パートリスト

E-18

ハードトランス HDT-5A

EG001614-4

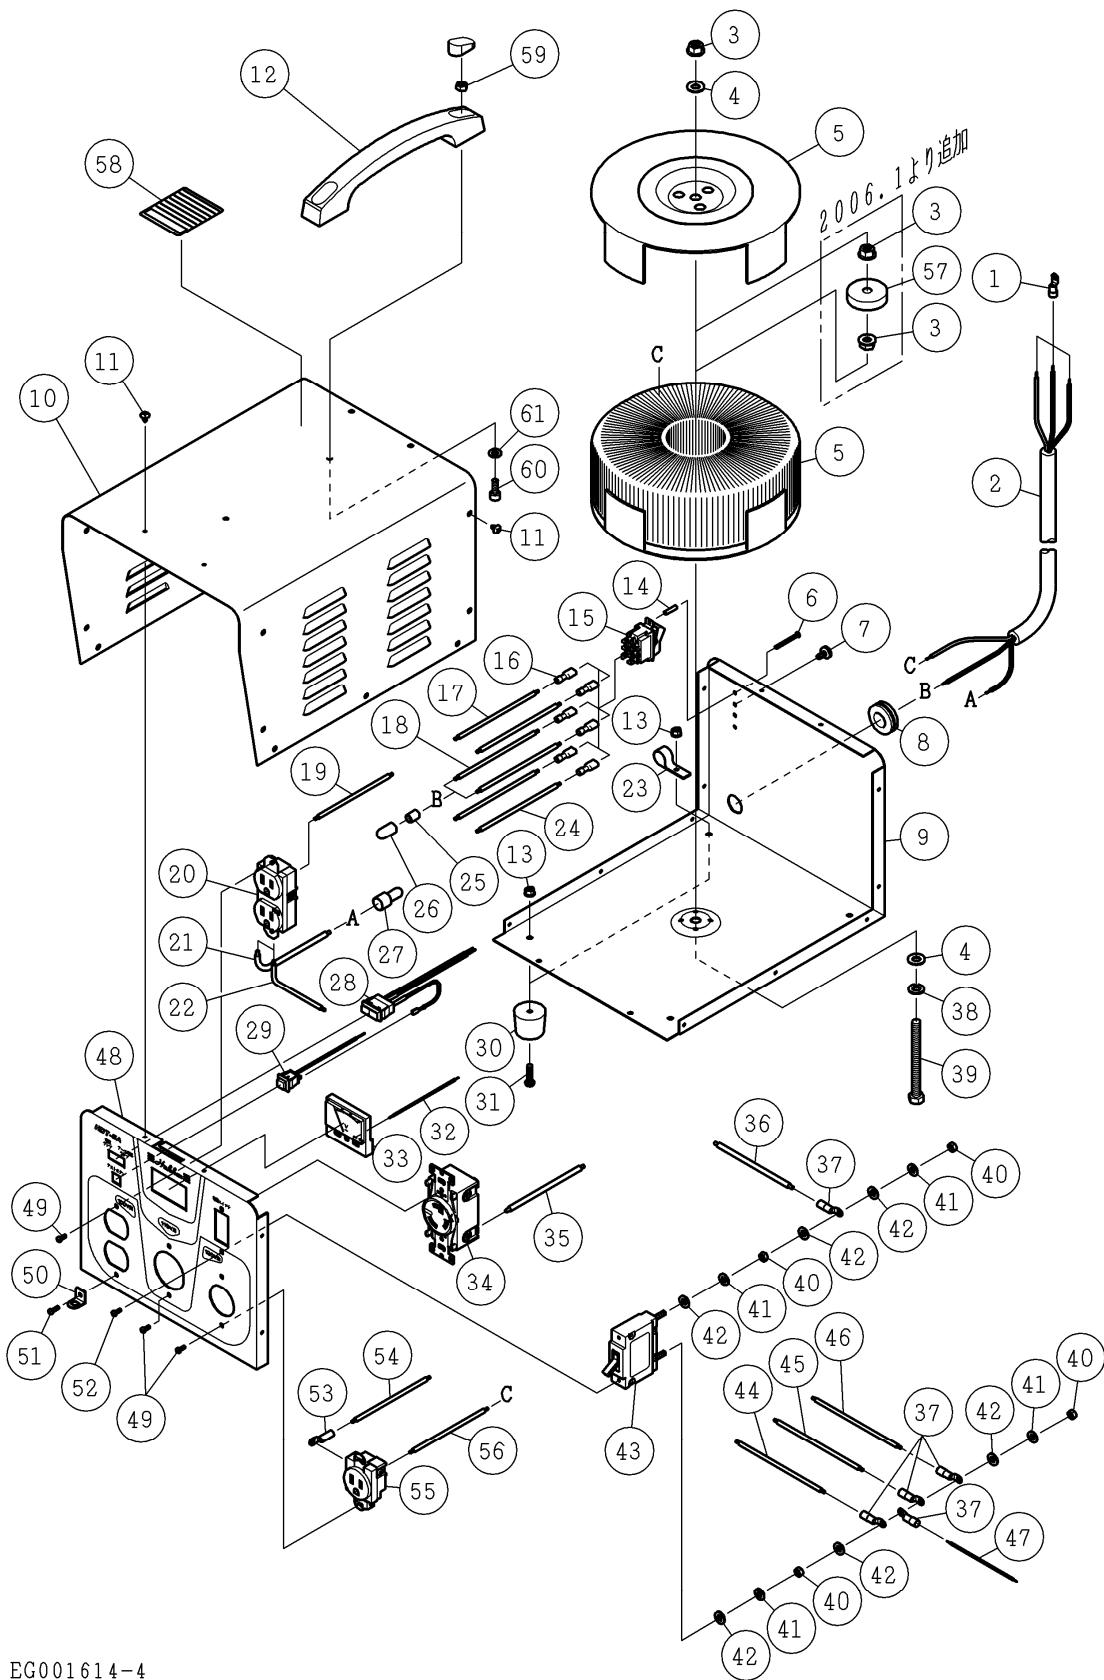
| 符号 | 修正年月日 | 修 正 内 容 |
|----|------------|---|
| △① | 2006.08.23 | リングトランス移動防止対策:番号3 数量追加、番号39 長さ変更番号57 追加 |
| △② | 2010.06.24 | 9 枝コードに変更および誤記修正、定価改定の実施 |
| △③ | 2012.06.20 | ① 4 頁番号58 警告シール追加 ② 定価改定の実施 |
| △④ | 2013.04.23 | 3 頁番号12 変更、番号13 数量変更、4 頁番号59.60 追加 |
| △⑤ | 2013.05.15 | 2 頁番号59.60 位置修正 |
| △⑥ | 2015.12.11 | 2 頁イラスト修正、4 頁番号59 部品変更、番号61 部品追加、注記追加 |

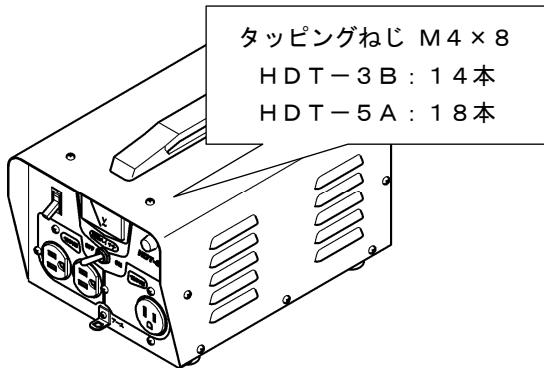
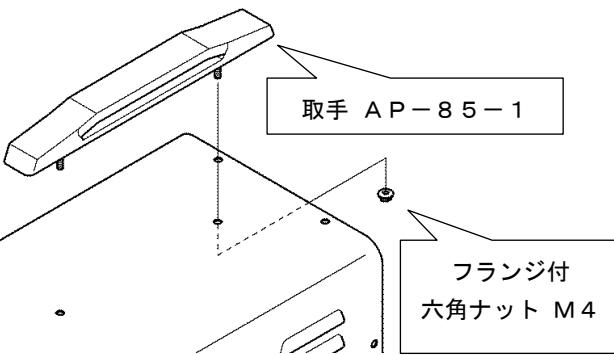
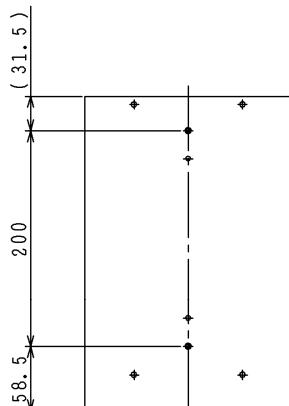
カバーを取りはずしてください。

旧取手を取りはずしてください。

ハードトランス取手交換のご注意

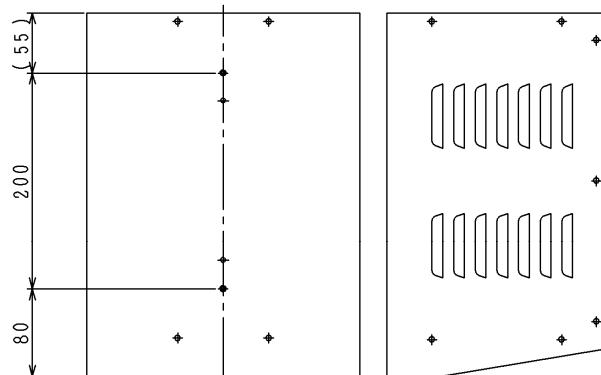
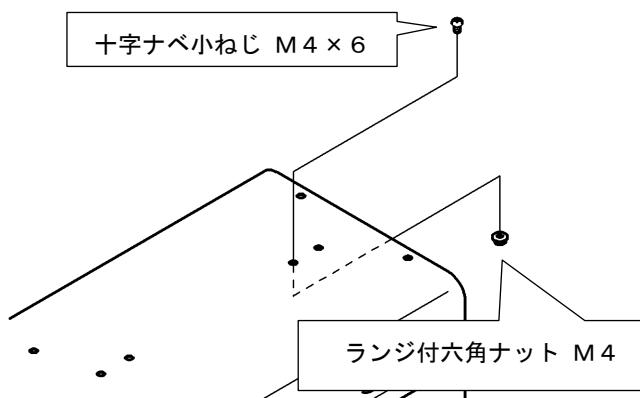
下記製造番号以前のハードトランスの取手を [AP-85-1] から [AP-829-1 (黒)] に取換える場合は、穴あけ加工が必要になります。下記手順に従って作業を行ってください。

下図の位置に $\phi 6.5 \sim 6.6$ mm の鉄工用ドリルを使用して、穴あけを行ってください。
